## **VARIANTE GENERALE PIANO DI GOVERNO DEL TERRITORIO**

## **PROPOSTA TECNICA DI CONTRODEDUZIONE ALLE OSSERVAZIONI**

Il presente documento contiene la proposta tecnica per le controdeduzioni alle osservazioni presentate alla variante del PGT, adottato con Delibera di Consiglio Comunale n° 6 del 05 maggio 2025.

Estratto Piano delle Regole

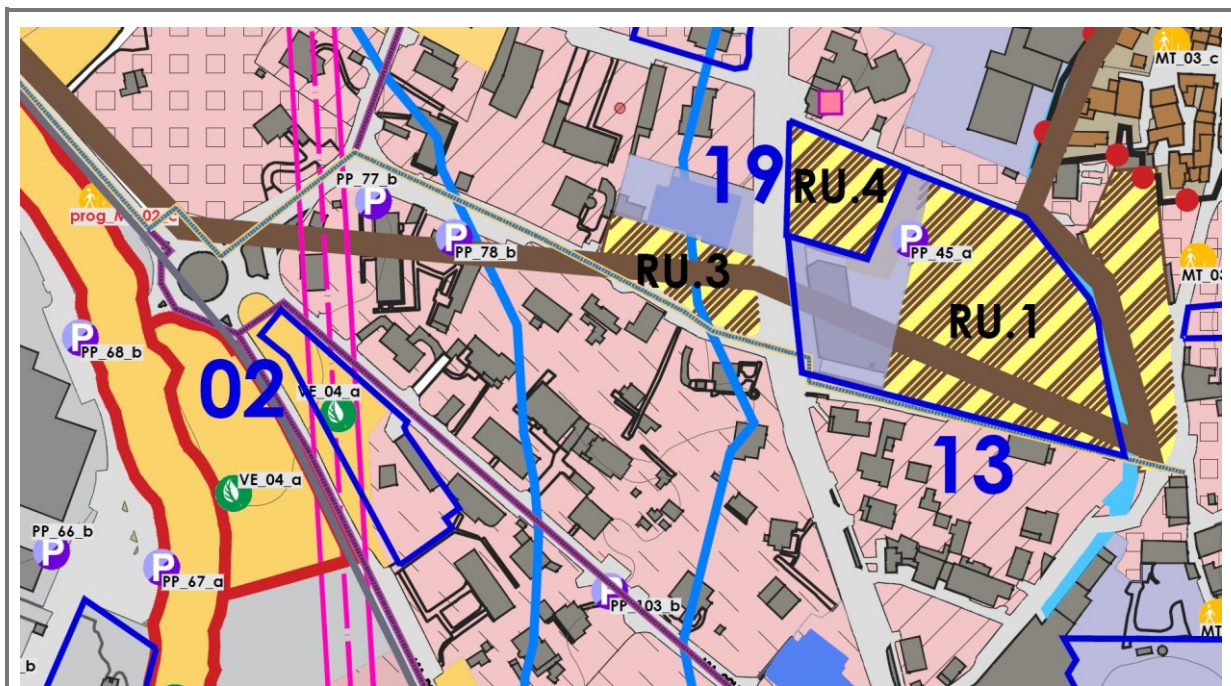
OSSERVAZIONE	n°.	02	Prot.	4132	Data	28.06.2025
Foglio/i	8					
Mappale/i	5813 Sub 1					
Indirizzo/località	Via Bartolomeo Colleoni					
Atto PGT interessato	<b>Documento di Piano</b>					
	TAVOLA N. DP04 Carta dei Vincoli					
	<b>Piano dei Servizi</b>					
Ambito Piano delle Regole	ALL PS02-Atlante dei servizi esistenti e Schede ricognitive servizi esistenti					
	<b>Piano delle Regole</b>					
Ambito Piano delle Regole	TAVOLA N. PR01 AZZONAMENTO					
	Art. 32 Tessuto residenziale di completamento

SINTESI OSSERVAZIONE	VALUTAZIONE TECNICA
Si chiede che l'area di proprietà interessata dalla previsione Ve_04 (PARCO PUBBLICO) venga destinata a verde privato di pertinenza o in alternativa venga inserita nella destinazione di Ambiti Consolidati di completamento art. 32 al fine di rendere omogenea la destinazione urbanistica dell'intera area di proprietà.	Valutate le condizioni del contesto e verificata con l'Amministrazione l'effettiva possibilità di acquisizione nel PdS e la marginalità dell'areale stesso, si ritiene che la richiesta sia accoglibile e pertanto è possibile provvedere ad eliminare la previsione del verde pubblico.

Estratto Piano delle Regole

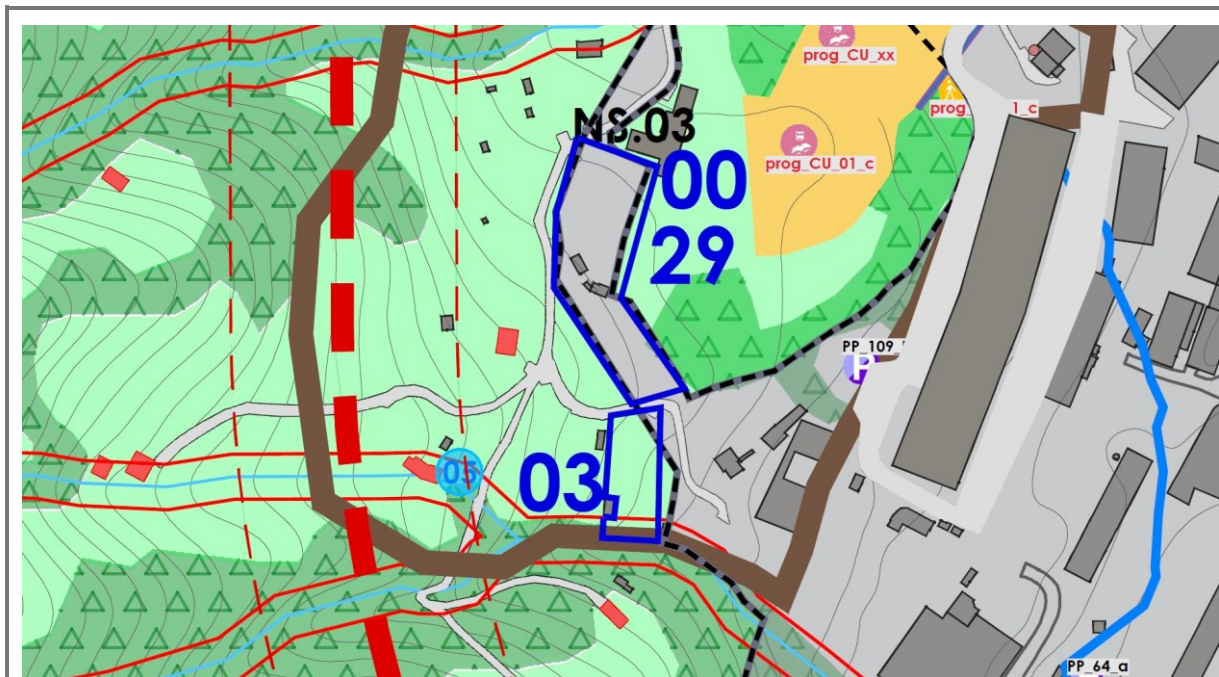
OSSERVAZIONE	n°.	03	Prot.	4256	Data	04.07.2025
Foglio/i	4					
Mappale/i	5338					
Indirizzo/località	Via Tagliati					
Atto PGT interessato	<b>Documento di Piano</b> <b>Piano delle Regole</b> TAVOLA N. PR01 AZZONAMENTO					
Ambito Piano delle Regole

SINTESI OSSERVAZIONE	VALUTAZIONE TECNICA
Si chiede che il mappale in oggetto diventi tutto agricolo	Si provvede ad effettuare una sovrapposizione con la mappa catastale al fine di individuare il corretto confine di proprietà e pertanto si può provvedere a rettificare l'azzonamento.

**PROPOSTA TECNICA DI VARIAZIONE DELL'AZZONAMENTO**

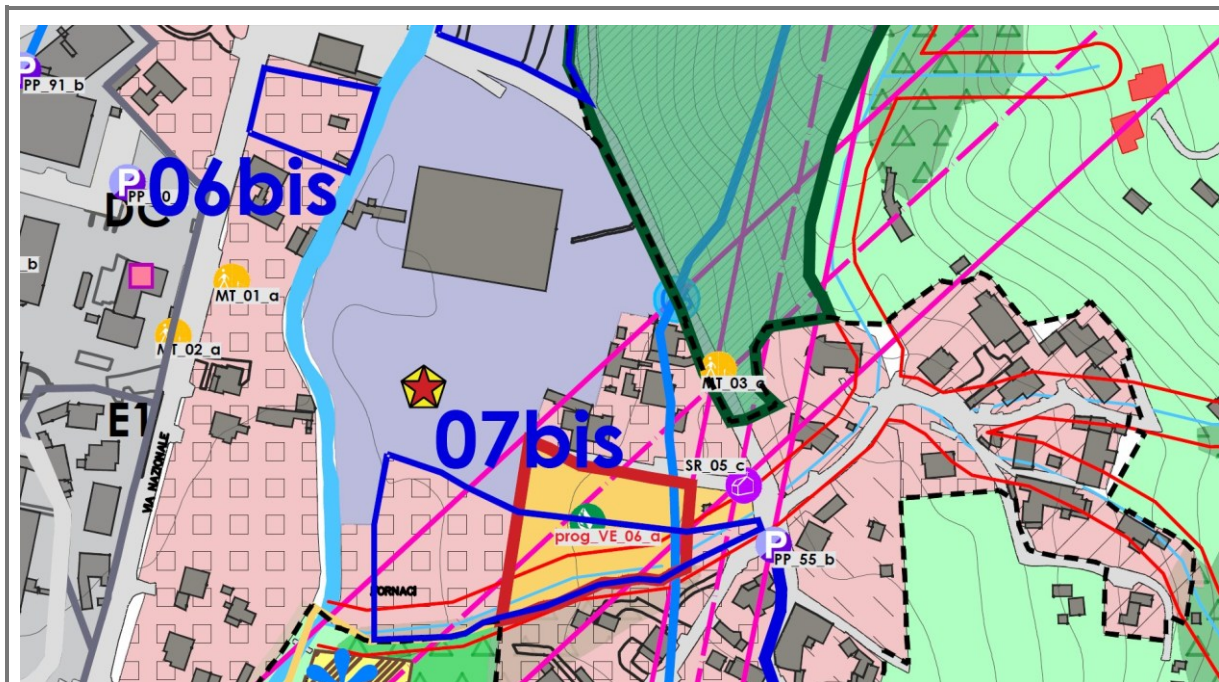
OSSERVAZIONE	n°.	06	Prot.	4614	Data	19.07.2025
Foglio/i	9					
Mappale/i	876					
Indirizzo/località	Via Valle					
Atto PGT interessato	<b>Piano delle Regole</b> TAVOLA N. PR01 AZZONAMENTO					
Ambito Piano delle Regole	ART. 31 "Tessuto residenziale esistente (alta densità)" ART. 32 "Tessuto residenziale di completamento (media densità)"

SINTESI OSSERVAZIONE	VALUTAZIONE TECNICA
Si chiede che il mappale 876 fg. 9 venga stralciato dall'ambito "Tessuto residenziale a blocco isolato con giardino (bassa densità)", affinché venga riclassificato come "Tessuto residenziale esistente (alta densità)" di cui all'art. 31 oppure, in subordine, "Tessuto residenziale di completamento (media densità)" di cui all'art. 32 al fine di aggiornare la destinazione	Rivalutate le condizioni del contesto, si ritiene la richiesta parzialmente accoglibile assegnando alla proprietà il tessuto residenziale a media densità e prevedendo come modalità di attuazione il PdCC per gli interventi.

urbanistica dell'area di proprietà, composta anche dai mappali 471, 474, 475, 477, 876 e 877 e renderla coerente con l'intervento edilizio previsto.

<b>ESITO A SEGUITO DI VALUTAZIONE TECNICA</b>	<b>X</b>	ACCOLTA
		ACCOLTA PARZIALMENTE
		RESPINTA

<b>ESITO FINALE</b>	<b>X</b>	ACCOLTA
		ACCOLTA PARZIALMENTE
		RESPINTA

**PROPOSTA TECNICA DI VARIAZIONE DELL'AZZONAMENTO**

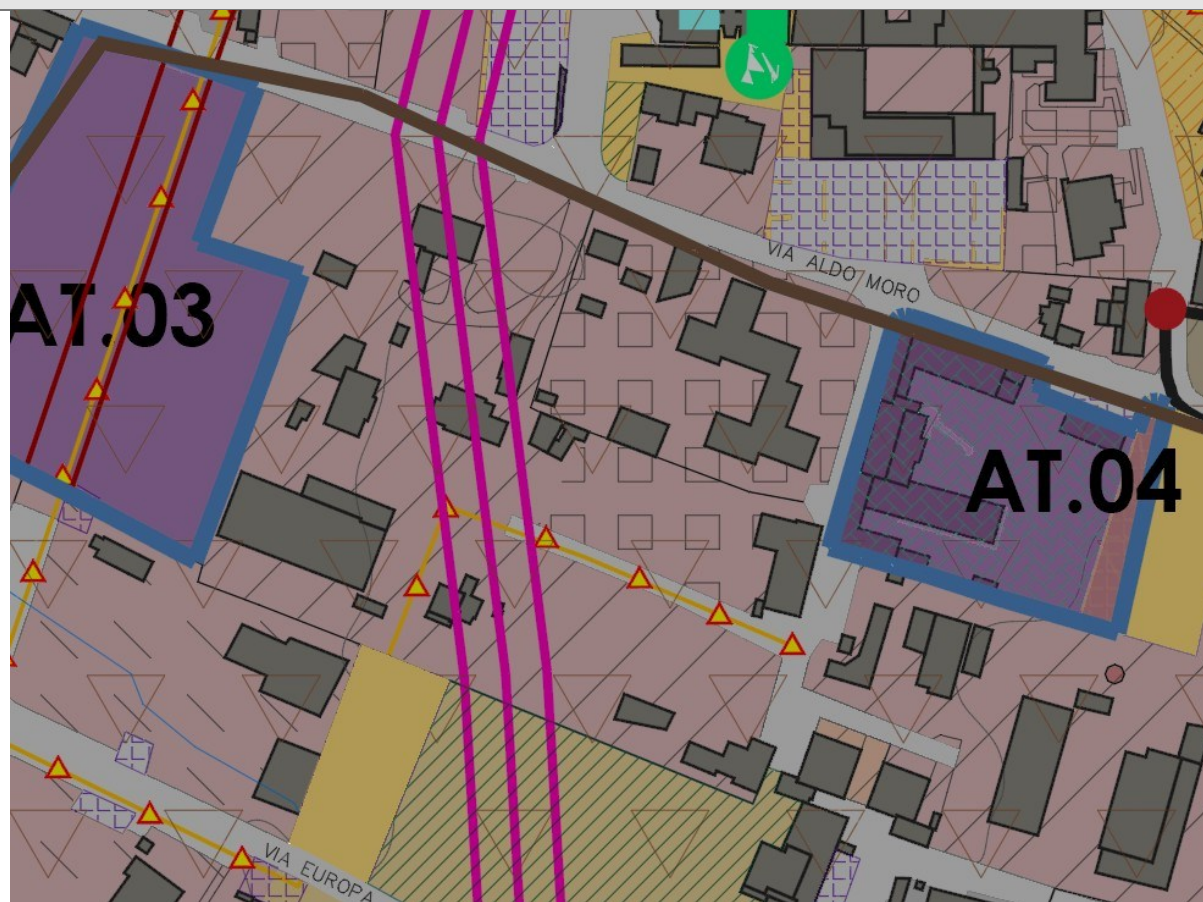
OSSERVAZIONE	n°.	08	Prot.	4743	Data	25.07.2025
Foglio/i	9					
Mappale/i	2569					
Indirizzo/località	Via dei Mille					
Atto PGT interessato	Piano delle Regole TAVOLA N. PR01 AZZONAMENTO					
Ambito Piano delle Regole	Art. 31 E ART. 33

SINTESI OSSERVAZIONE	VALUTAZIONE TECNICA
Si chiede che il mappale in oggetto, oggi identificato urbanisticamente come "Ambiti residenziali consolidati esistenti" di cui all'art. 31 delle NTA, sia riconosciuto come "Ambiti residenziali consolidati - blocco isolato con giardino" di cui all'art. 33.	Si ritiene accettabile l'estensione del medesimo azzonamento limitrofo relativo al Blocco isolato con giardino di cui all'art. 33.

<b>ESITO A SEGUITO DI VALUTAZIONE TECNICA</b>	<b>X</b>	ACCOLTA
		ACCOLTA PARZIALMENTE
		RESPINTA

<b>ESITO FINALE</b>	<b>X</b>	ACCOLTA
		ACCOLTA PARZIALMENTE
		RESPINTA

**PROPOSTA TECNICA DI VARIAZIONE DELL'AZZONAMENTO**

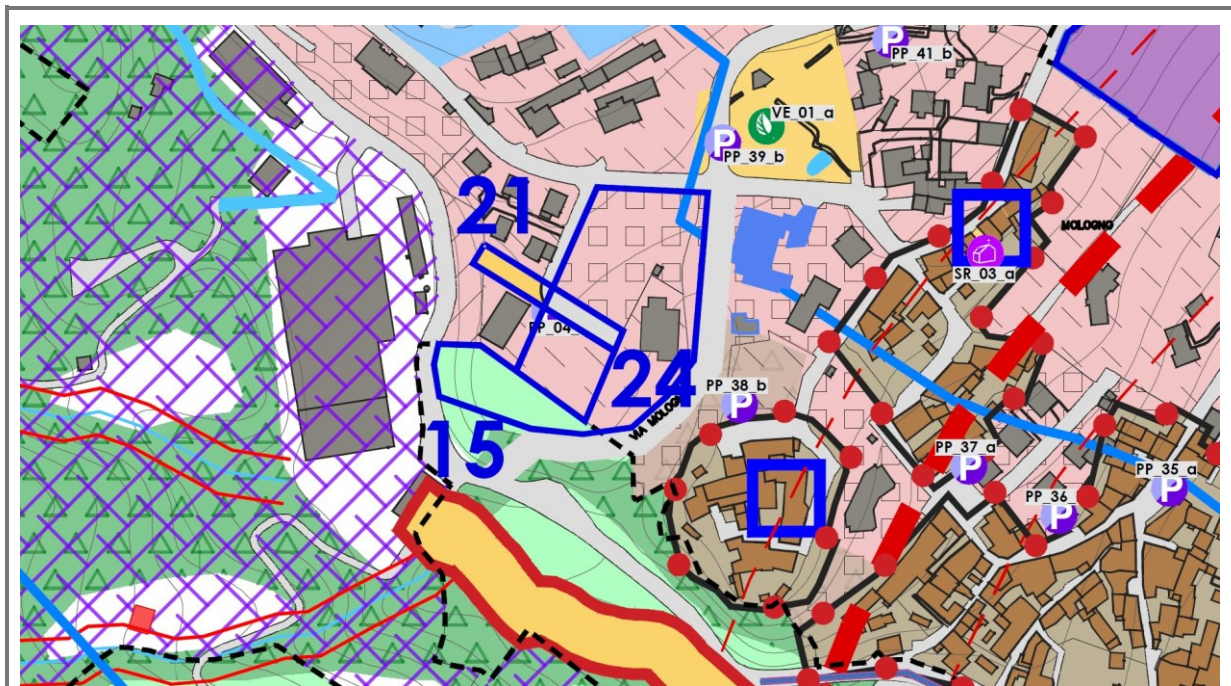
OSSERVAZIONE	n°.	20	Prot.	4801	Data	28.07.2025
Foglio/i	MO/1					
Mappale/i	1574 sub. 1-2					
Indirizzo/località	VIA TORRE					
Atto PGT interessato	<b>Piano delle Regole</b> TAVOLA N. PR01 Azzonamento					
Ambito Piano delle Regole	Nucleo di Antica Formazione

<b>ESITO A SEGUITO DI VALUTAZIONE TECNICA</b>	<b>X</b>	ACCOLTA
		ACCOLTA PARZIALMENTE
		RESPINTA

**PROPOSTA TECNICA DI VARIAZIONE DELL'AZIONAMENTO**

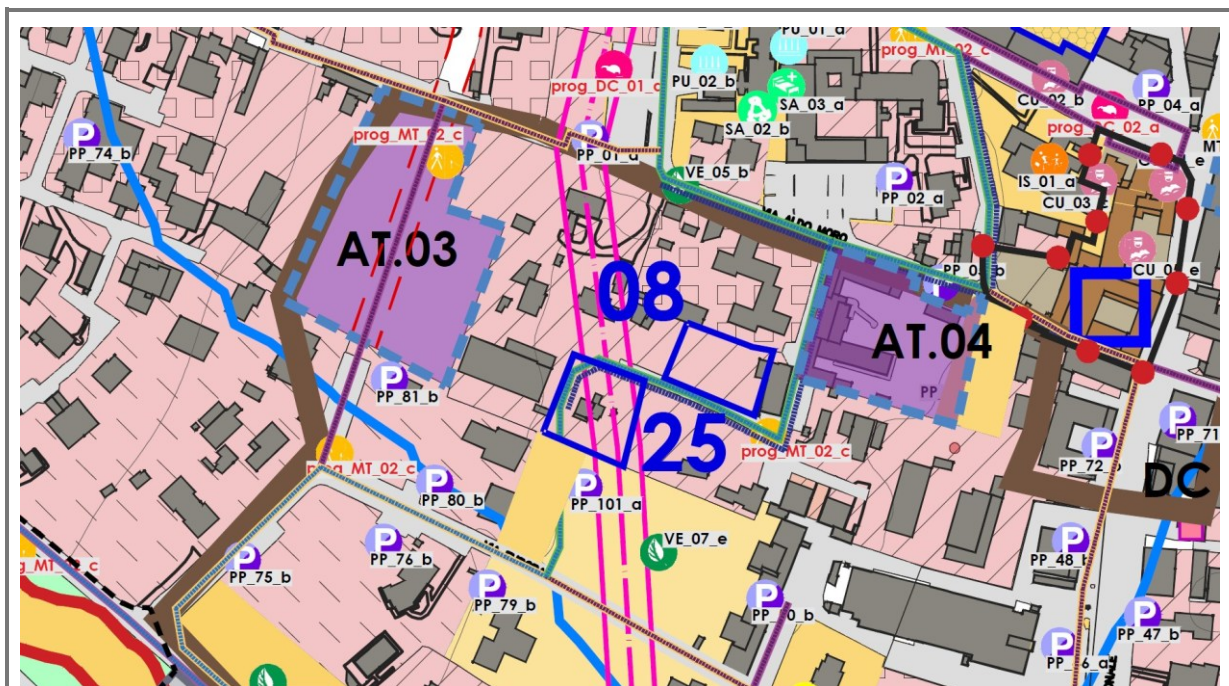
OSSERVAZIONE	n°.	24	Prot.	4811	Data	29.07.2025
Foglio/i	MO/4					
Mappale/i	5739-5737-5743					
Indirizzo/località	VIA FONTI					
Atto PGT interessato	TAVOLE GEOLOGICHE <b>Piano delle Regole</b> TAVOLA N. PR01 Azzonamento					
Ambito Piano delle Regole

<b>ESITO A SEGUITO DI VALUTAZIONE TECNICA</b>	<b>X</b>	ACCOLTA
		ACCOLTA PARZIALMENTE
		RESPINTA

**PROPOSTA TECNICA DI VARIAZIONE DELL'AZZONAMENTO**

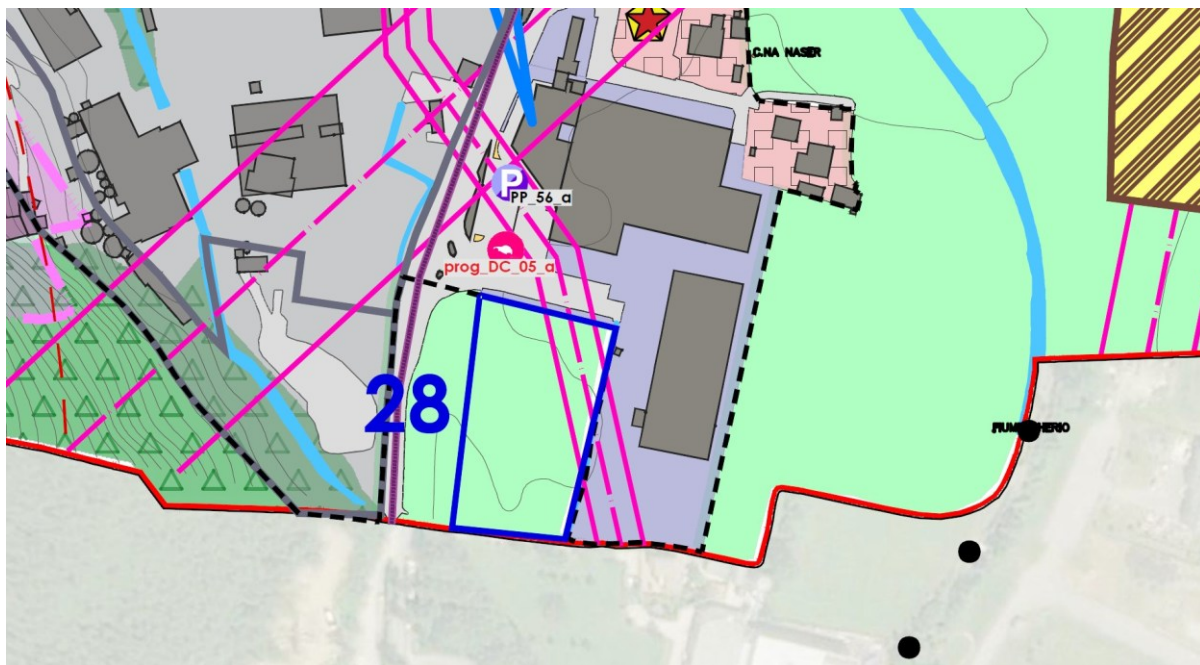
OSSERVAZIONE	n°.	27	Prot.	4837	Data	30.07.2025
Foglio/i	MO/4					
Mappale/i	70					
Indirizzo/località	Via Gaetano Donizetti					
Atto PGT interessato	Piano delle Regole TAVOLA N. PR01 AZZONAMENTO					
Ambito Piano delle Regole	ART. N. 33

SINTESI OSSERVAZIONE	VALUTAZIONE TECNICA
Si chiede che venga modificato l'azzonamento assegnato al lotto residenziale in oggetto, ovvero da "TESSUTO RESIDENZIALE A BLOCCO ISOLATO CON GIARDINO (BASSA DENSITA')" di cui all'art. 33 delle NTA diventi "AMBITO CONSOLIDATO RESIDENZIALE ESISTENTE" di cui all'art. 31 delle NTA.	Valutato il contesto della zona si ritiene possibile identificare l'area come ricadente nell'art. 31.

<b>ESITO A SEGUITO DI VALUTAZIONE TECNICA</b>	<b>X</b>	ACCOLTA
		ACCOLTA PARZIALMENTE
		RESPINTA

**PROPOSTA TECNICA DI VARIAZIONE DELL'AZZONAMENTO**

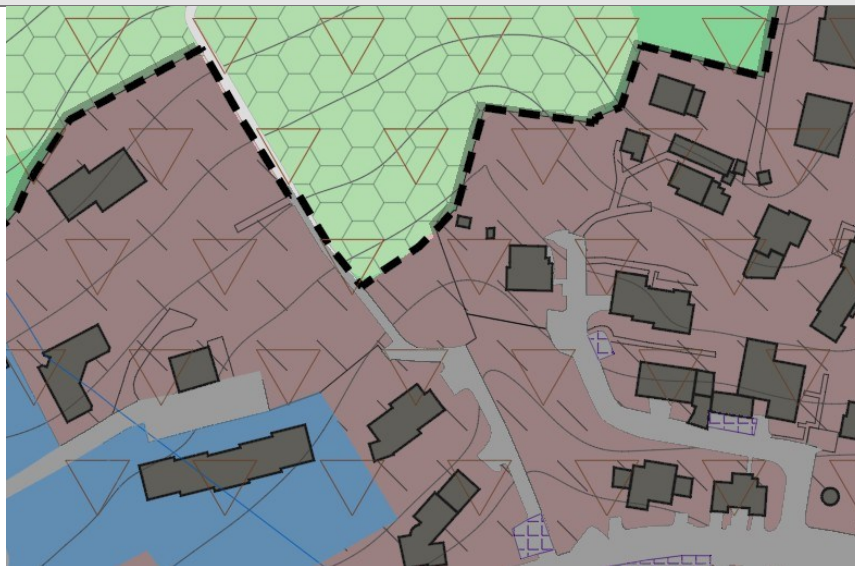
OSSERVAZIONE	n°.	31	Prot.	4843	Data	30.07.2025
Foglio/i	902					
Mappale/i	5843					
Indirizzo/località	Via Mologno					
Atto PGT interessato	Piano delle Regole TAVOLA N. PR01 Azzonamento					
Ambito Piano delle Regole

SINTESI OSSERVAZIONE	VALUTAZIONE TECNICA
Si chiede che il mappale in oggetto, oggi ineditato ed in area agricola, sia riconosciuto come "Tessuto residenziale di completamento a media densità" di cui all'art. 32 delle NTA.	Salvo diverse indicazioni di tipo geologico inerenti alla fattibilità geologica, la modifica della destinazione richiesta dal punto di vista urbanistico è accoglibile poiché trattasi di una lieve rimarginatura del TUC. Eventuali nuovi interventi edificatori saranno oggetto di PCC.

<b>ESITO A SEGUITO DI VALUTAZIONE TECNICA</b>	<b>X</b>	ACCOLTA
		ACCOLTA PARZIALMENTE
		RESPINTA

**PROPOSTA TECNICA DI VARIAZIONE DELL'AZZONAMENTO**

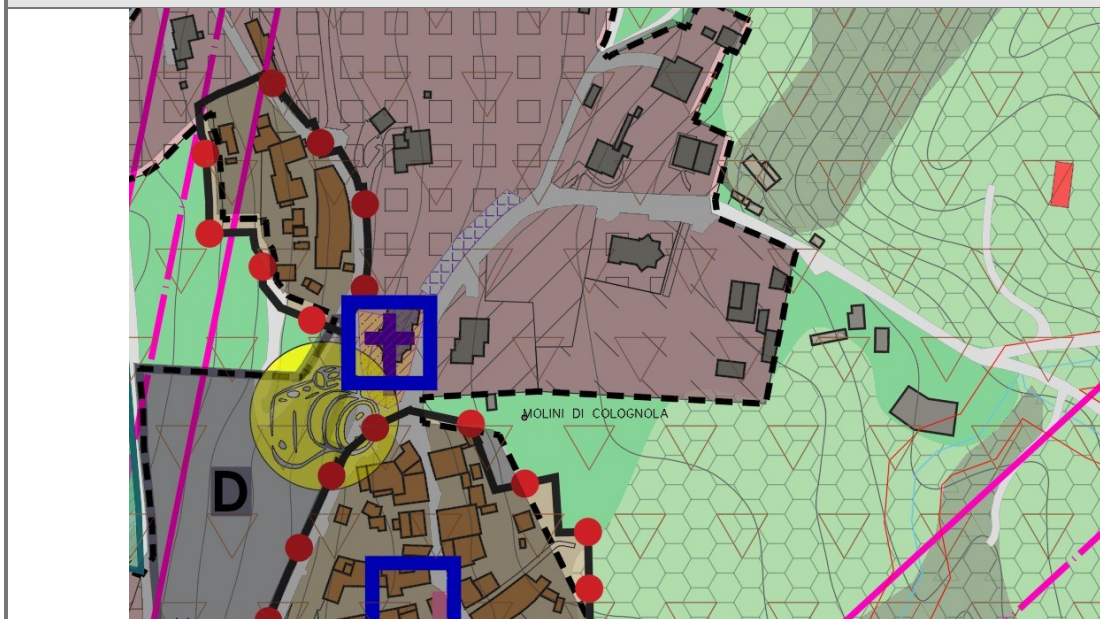
<b>OSSERVAZIONE</b>	<b>n°.</b>	41	<b>Prot.</b>	4858	<b>Data</b>	30.07.2025
<b>Foglio/i</b>	9					
<b>Mappale/i</b>	1764					
<b>Indirizzo/località</b>	Via Prati Cambia					
<b>Atto PGT interessato</b>	<b>Piano delle Regole</b> TAVOLA N. PR01 Azzonamento					
<b>Ambito Piano delle Regole</b>

**ESITO A SEGUITO DI VALUTAZIONE  
TECNICA**

<b>PROPOSTA TECNICA DI VARIAZIONE DELL'AZZONAMENTO</b>

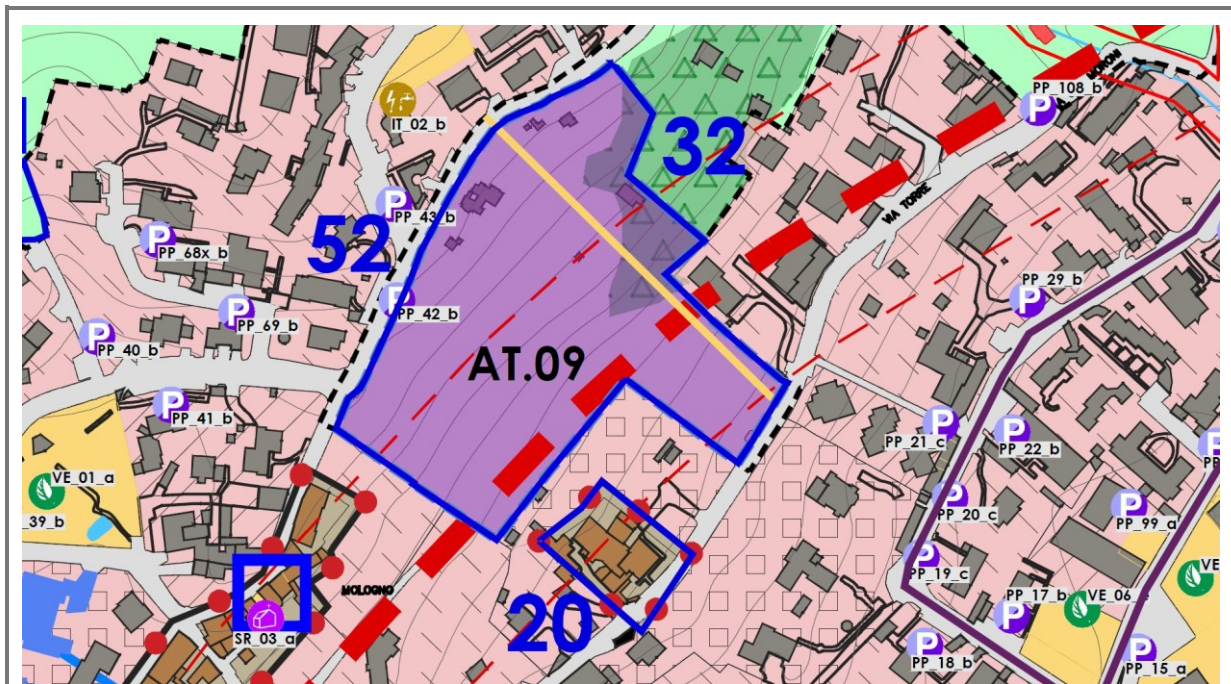
<b>SINTESI OSSERVAZIONE</b>	<b>VALUTAZIONE TECNICA</b>
V. Osservazione UTC	<p>Si ritiene al fine di rendere più efficace ed agevole l'attività istruttoria delle pratiche edilizie di accogliere parzialmente l'osservazione per la quale, con riferimento ai differenti quesiti, si rimanda all'allegato in calce.</p> <p>Nell'osservazione dell'Ufficio Tecnico sono richieste anche talune migliorie grafiche: si procederà con le modifiche opportune al fine di una maggior comprensibilità e chiarezza delle tavole.</p>

<b>ESITO A SEGUITO DI VALUTAZIONE TECNICA</b>		ACCOLTA
	<b>X</b>	ACCOLTA PARZIALMENTE
		RESPINTA
